Mission régionale d'autorité environnementale

**Avis délibéré de la mission régionale
d'autorité environnementale Hauts-de-France
sur le projet de parc éolien du Val d'Aumont
sur les communes d'Hornoy-le-Bourg et d'Aumont (80)
Étude d'impact de septembre 2025**

n°MRAe 2025-9166

Carte de présentation du projet (page 290 de l'étude d'impact)

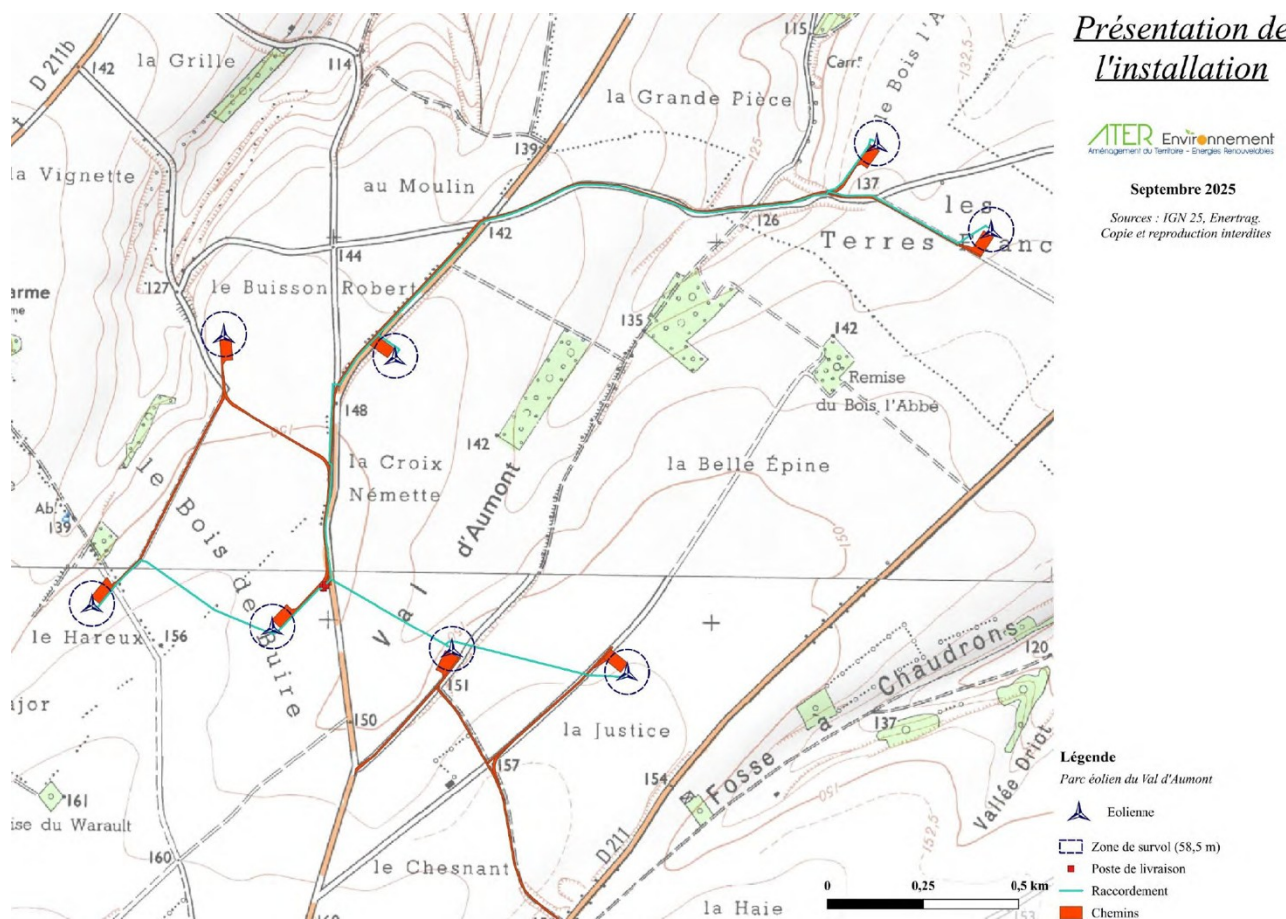
Le dossier indique que le parc éolien comprend la création de deux postes de livraison à la page 282 de l'étude d'impact, et de quatre postes à la page 296 de l'étude d'impact. Il est nécessaire de mettre ces données en cohérence.

L'autorité environnementale recommande de mettre en cohérence les données concernant les postes de livraison.

Des plateformes de montage ainsi que la réalisation de pistes d'accès proches des éoliennes HB2 et HB3 sont prévues. La production attendue est de 92 702 MWh/an pour une puissance installée de 29,4 MW.

Carte d'implantation des parcs éoliens autour du projet (page 36 de l'étude d'impact)

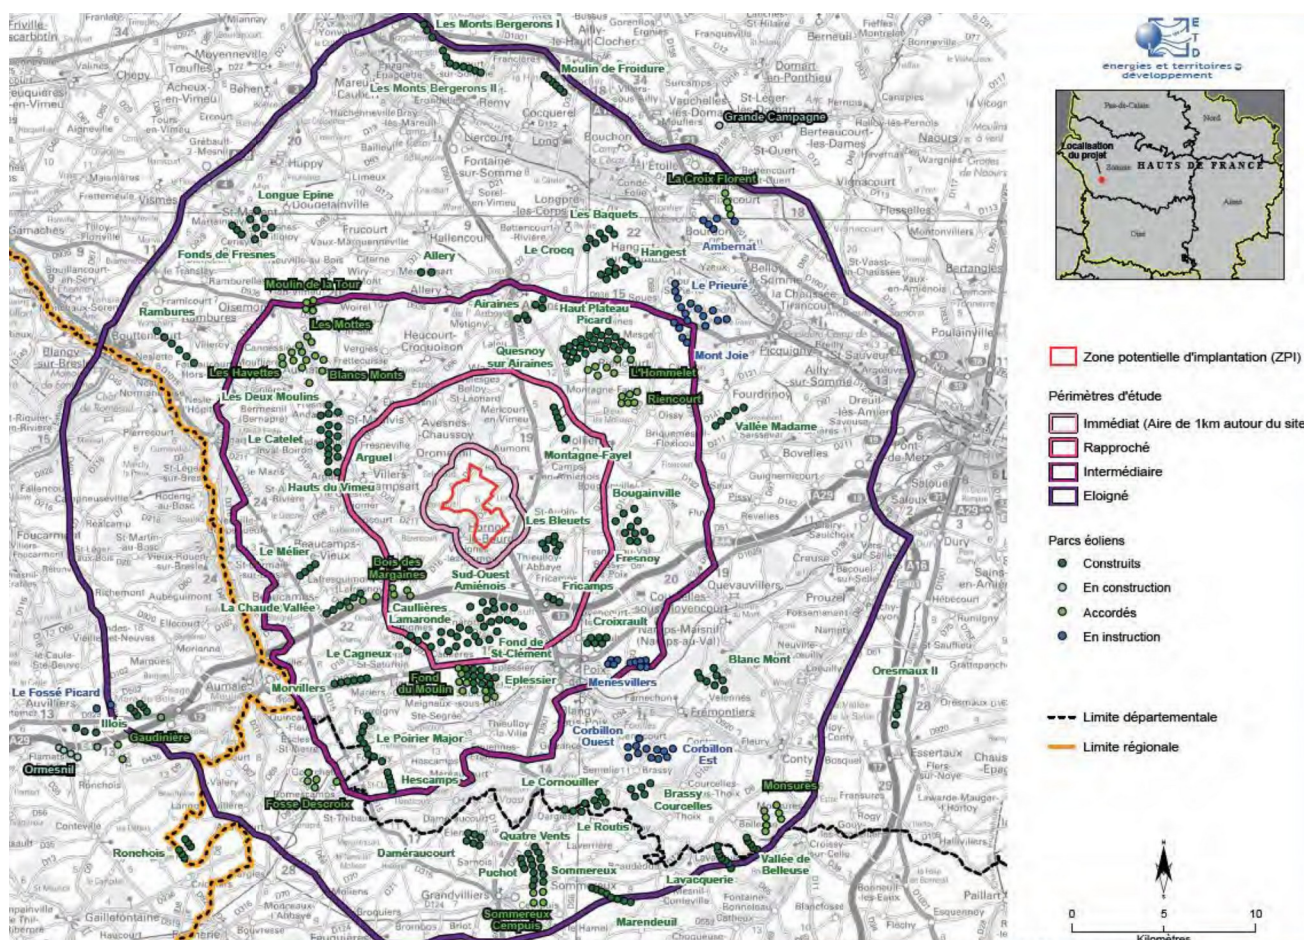
Les parcs éoliens construits les plus proches sont celui du Fond Saint-Clément à 5 kilomètres au sud-ouest, avec 10 éoliennes de 136,5 mètres de hauteur, et le parc de la Montagne Fayel qui se situe à environ 4,5 kilomètres au nord-est, sur le plateau à l'est. Le parc éolien accordé et non construit le plus proche est celui des Bleuets, avec sept éoliennes situées à 2 kilomètres à l'est de la zone d'implantation potentielle et à 4,2 kilomètres des éoliennes.

Le parc éolien de la Haute couture à 2,7 kilomètres a été refusé, notamment car il est non conforme au plan local d'urbanisme intercommunal (PLUi) de la communauté de communes du Sud amiénois³. Le PLUi du Sud-Ouest amiénois comporte une orientation d'aménagement et de programmation qui précise que les nouvelles éoliennes doivent observer au moins 1 000 mètres de recul par rapport aux habitations ou aux zones Ua, Ub, Uc et Up. Or les éoliennes HB7 et HB8 se trouvent à moins de 1 000 mètres de zones urbaines Uc.

L'autorité environnementale recommande de mettre en compatibilité le projet avec le PLUi du Sud-Ouest amiénois.
